ACCESSIBILITY_PRECHECK · qué itinerarios pueden funcionar como accesibles

PRE-CHEQUEO GEOMÉTRICO. No es un certificado normativo: identifica qué trazas tienen geometría compatible con un itinerario accesible y cuáles claramente no.

verde ≥1,80 m · ámbar 1,20–1,80 · rojo <1,20 · rosa = cinta +6,00 (▲ escaleras)

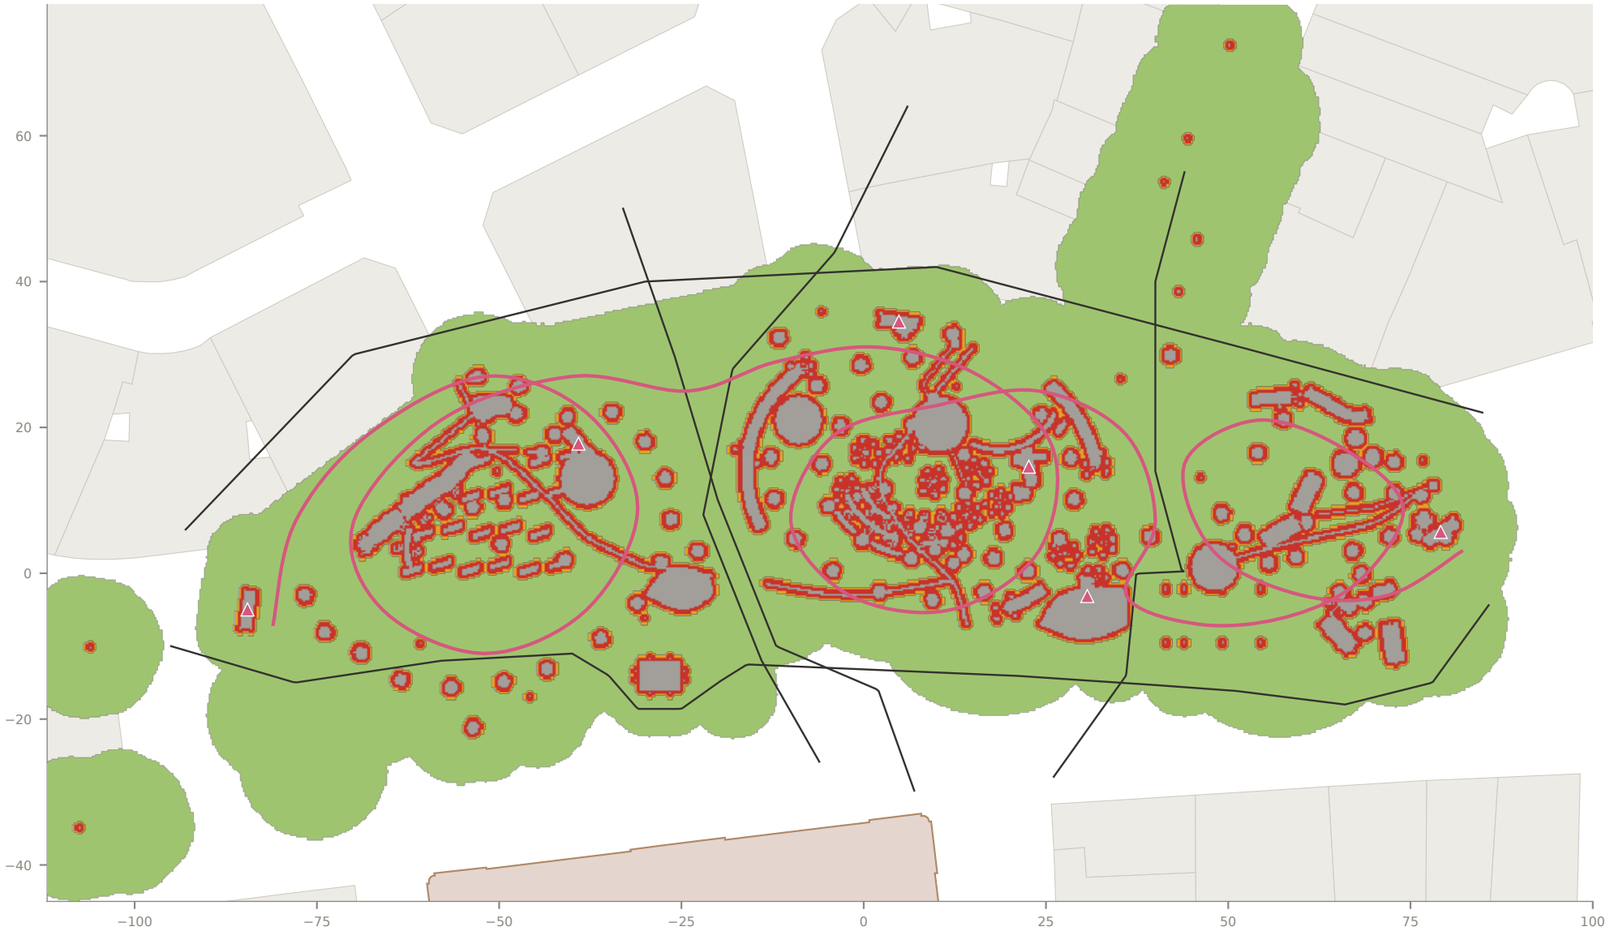
itinerario	ancho mín	% ≥1,80	pend %	veredicto
eje-mayor-alcala	2.00	100%	0.0	APTO
preciados-carretas	3.81	100%	0.0	APTO
carmen-correos	2.12	100%	0.0	APTO
montera-espozymina	1.50	99%	0.0	CONDICIONADO
arenal-alcala	5.52	100%	0.0	APTO
CINTA +6.00	2.31	100%	0.0	APTO CON ASCEN

LECTURA. El plano de plaza es horizontal en todo el ámbito (cota 0,00 en toda la superficie construida): no hay pendientes que evaluar a nivel de suelo, y la accesibilidad a cota 0 depende exclusivamente de anchura, obstáculos y giros. El único cambio de nivel del proyecto es la cinta a +6,00, resuelto con 6 escaleras de contrahuella 0,385 m y pendiente 91 % (42°), sin barandilla, sin meseta y sin ningún medio alternativo: geométricamente la cota +6,00 no es accesible y, tal como está, tampoco es una escalera utilizable.

Bordes sin protección detectados: 4 estanques con bordillo de 0,60 m sin barandilla ni cambio de textura, y la barandilla de la cinta (1,05 m) sin travesaño intermedio ni rodapié.

Círculo de giro: se comprueba Ø1,50 m sobre el eje de cada recorrido (columna «% ≥1,80» y el mapa verde). La banda ámbar admite un peatón pero no el cruce con silla de ruedas.
